Art. 28 D.lgs. n. 152/2006 - Verifica di ottemperanza alle condizioni ambientali ante operam stabilite con D.D. n. 67/A2009B/2022 del 08.05.2022 di esclusione dalla procedura di VIA del progetto di realizzazione di fabbricati a destinazione commerciale e relative pertinenze, in Corso Romania nel Comune di Torino (ZUT 3.2 Cebrosa) - Proponente: EDERA S.r.l. ATTESTAZIONE ESITO PARZIALE VERIFICA DI OTTEMPERANZA.

Oggetto: Verifica di ottemperanza alle condizioni ambientali ante operam relative al progetto di realizzazione di fabbricati a destinazione commerciale e relative pertinenze, in corso Romania, Ambito ZUT 3.2 Cebrosa, nel Comune di Torino – Proponente EDERA S.r.l. - Cat. B1.17 - Pos. 2021-30/VER.

ORGANO TECNICO COMUNALE - VERBALE DELLA SEDUTA DEL 15/03/2024

"Realizzazione fabbricati a destinazione commerciale e relative pertinenze. Corso Romania, Ambito ZUT 3.2 Cebrosa" localizzato nel Comune di Torino - Cat. B1.17 - Pos. 2021-30/VER.

ALLEGATO_PLANIMETRIA_PARCHEGGI

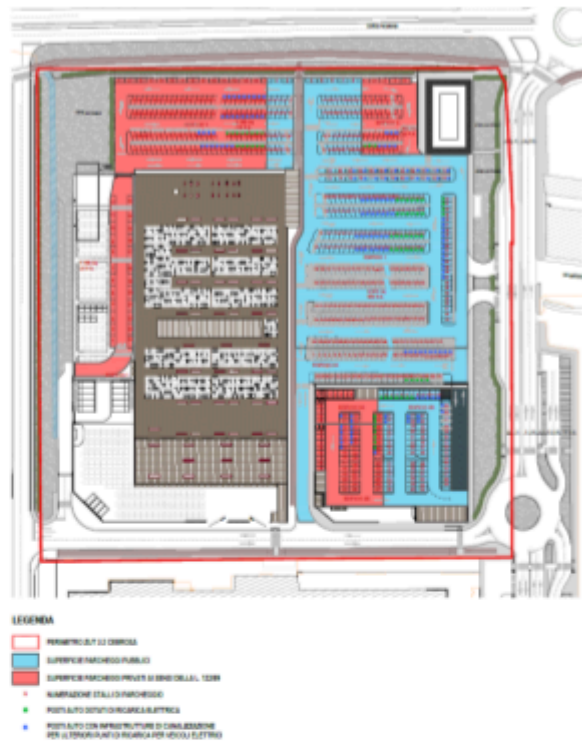
La Relazione VdO a Verifica di ass. a VIA al punto 2.1.9 Parcheggi pag. 64 rimanda per tale indicazione a “Allegato planimetria parcheggi”; tuttavia il doc. non riporta alcuna indicazione in tal senso, come anche espresso nel parere della Divisione Urbanistica e Qualità dell’Ambiente Costruito (nota prot. 2777 del 14/03/2024): *“Data l'impossibilità di verificare l' idoneità della dotazione di parcheggi pubblici rispetto alle norme urbanistico-commerciali, non viene espresso sul tema un parere conclusivo.”*

"2.1.9 Parcheggi: I parcheggi destinati a standard (Art. 21 punto 3, comma 1 della LUR) non sono verificabili in modo puntuale in quanto non definiti né a livello grafico, né dimensionale. Non è possibile verificare l'idoneità della dotazione di parcheggi rispetto alle norme commerciali e conseguentemente rilevare una carenza o una sovrabbondanza nel numero di parcheggi rispetto allo standard minimo previsto.

ALLEGATO_RELAZIONE_PFTE_OOUU

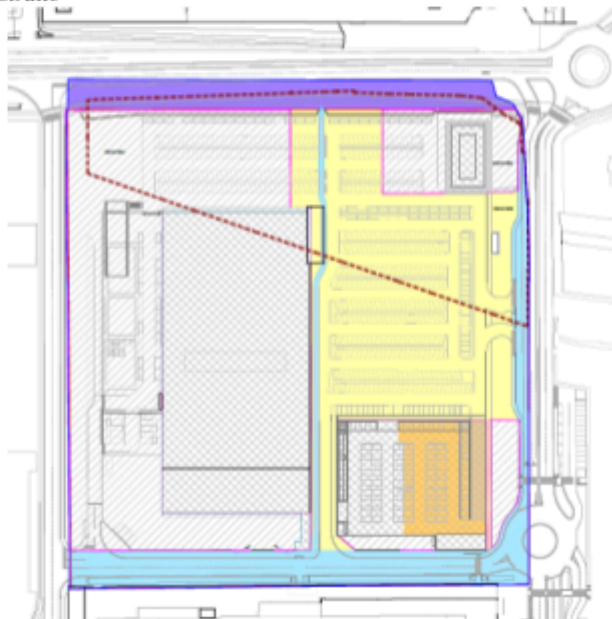
Data l'impossibilità di verificare l'idoneità della dotazione di parcheggi pubblici rispetto alle norme urbanistico-commerciali, non viene espresso sul tema un parere conclusivo.
